**Objet : Projet éolien Des Neiges - Secteur Charlevoix à Baie-Saint-Paul et à Saint-Urbain
Rectifications de l'Initiateur sur les mémoires déposés à la Commission**

Rectifications de l'Initiateur sur les mémoires déposés dans le cadre de la deuxième partie des audiences publiques du BAPE sur le projet éolien Des Neiges – Secteur Charlevoix.

ANNEXE 1. Localisation des points d'échantillonnage réalisés par l'OBV Charlevoix-Montmorency, dans le cadre du suivi de qualité de l'eau dans la Seigneurie de Beauré.

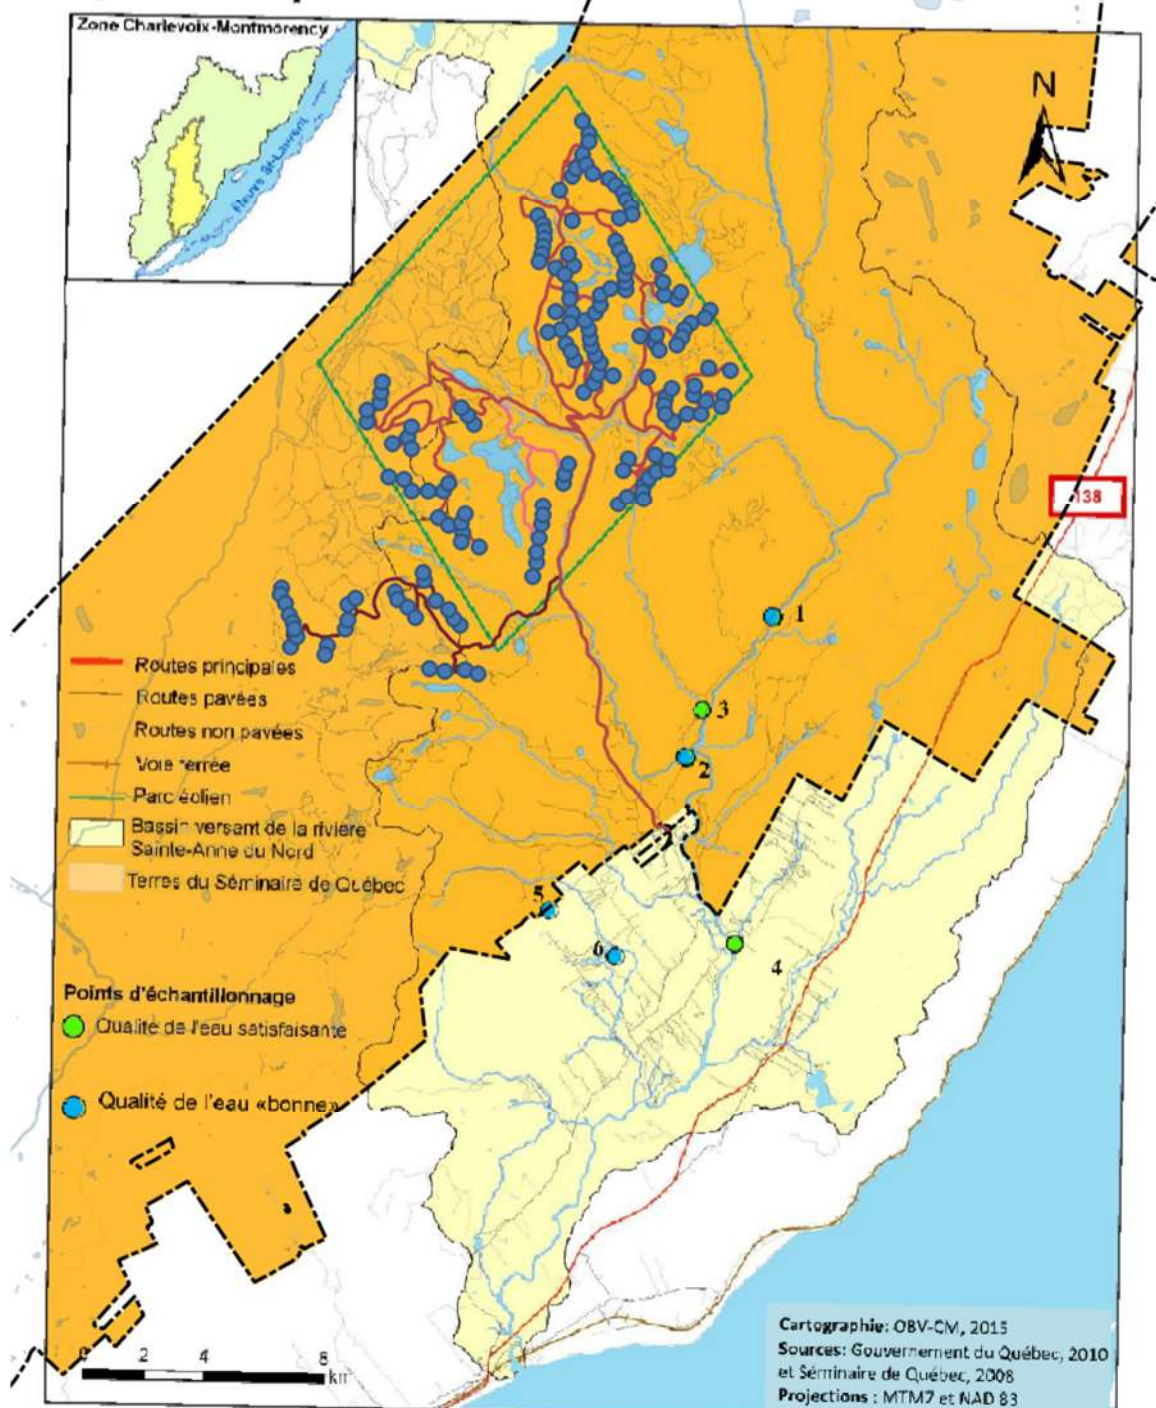
La page 6 du document DM6 comporte la mention suivante :

Lors de la construction d'un des projets éoliens présentement en exploitation dans la Seigneurie de Beupré et aussi situé dans le bassin versant de la rivière Sainte-Anne, des citoyens de la municipalité de Saint-Ferréol-les-Neiges se sont plaints d'une dégradation de la qualité de l'eau.

Le Séminaire de Québec a mandaté l'OBV-CM afin de réaliser un suivi de la qualité de l'eau dans le sous-bassin versant en question, soit celui de la rivière du Brûlé, qui a été réalisé une fois le chantier terminé. Les données obtenues n'ont pas démontré d'effet sur la qualité de l'eau alors que le parc éolien est en opération.

Cependant, il n'y a pas de données disponibles sur la qualité de l'eau durant la phase de construction du parc éolien permettant de savoir si la dégradation de la qualité de l'eau notée par les citoyens était liée au chantier ou à un autre événement. Il est donc possible que la construction du projet éolien ait un impact sur la qualité de l'eau, particulièrement en ce qui concerne les risques liés à l'érosion et à la sédimentation.

Rectification Un rappel des analyses effectuées par l'OBV a été effectué dans le cadre des audiences du projet Des Neiges, secteur Sud et est disponible au document DA5 dudit projet : <https://voute.bape.gouv.qc.ca/dl/?id=00000597142>. Notons que pour quatre stations de mesure, les suivis de qualité de l'eau de l'OBV couvrent les années 2012 à 2016, alors que les parcs éoliens de la Seigneurie de Beupré (PESB) ont été mis en service graduellement entre 2013 et 2015. C'est donc dire que les données prises entre 2012 et 2015 l'ont été alors que des activités de construction avaient cours dans le bassin versant de la rivière Ste-Anne. Tel qu'illustré à la figure ci-dessous, où les chemins et éoliennes des PESB ont été superposés à la carte de localisation des points d'échantillonnage réalisés par l'OBV Charlevoix-Montmorency dans le cadre du suivi de qualité de l'eau dans la Seigneurie de Beupré, la station de mesure la plus pertinente à la construction des PESB était celle de la rivière Brûlé (station 2). Il ressort des résultats de l'indice de qualité bactériologique et physicochimique (IQBP5) analysé avec 5 paramètres à cette station que la qualité de l'eau était bonne.

Deux stations de mesure ont effectivement été ajoutées en 2015 (stations 5 et 6, rivière des Roches), à la demande de la municipalité de Saint-Ferréol-les-Neiges à la suite d'une plainte de citoyens du lac des Trois-Castors relativement à une dégradation de la qualité de l'eau du lac en question. Ces stations ne sont toutefois pas pertinentes à l'analyse des impacts des parcs éoliens existants sur la qualité de l'eau. Tel qu'illustré à la figure ci-dessous, le cours d'eau concerné ne draine pas la zone des projets éoliens.

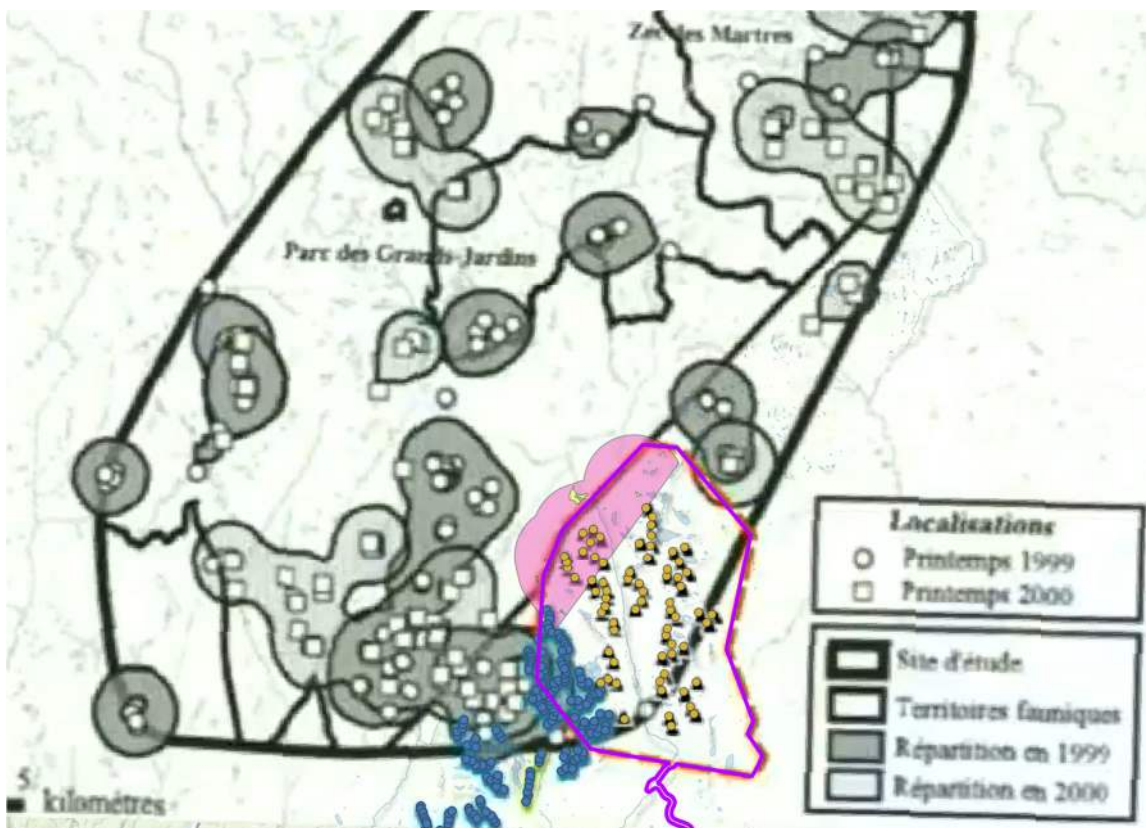
À la page 11, le mémoire DM15 comprend la mention suivante :

Cette proximité est particulièrement préoccupante car, historiquement, cette zone était utilisée comme zone intensive de mise bas (Lafleur et al., 2006).

Les zones de mise-bas illustrées sur les figures de cette section du mémoire sont situées à l'extérieur des zones d'influence décroissantes de 4km des éoliennes se trouvant dans l'aire de répartition du caribou, tel qu'illustré à la figure ci-dessous.
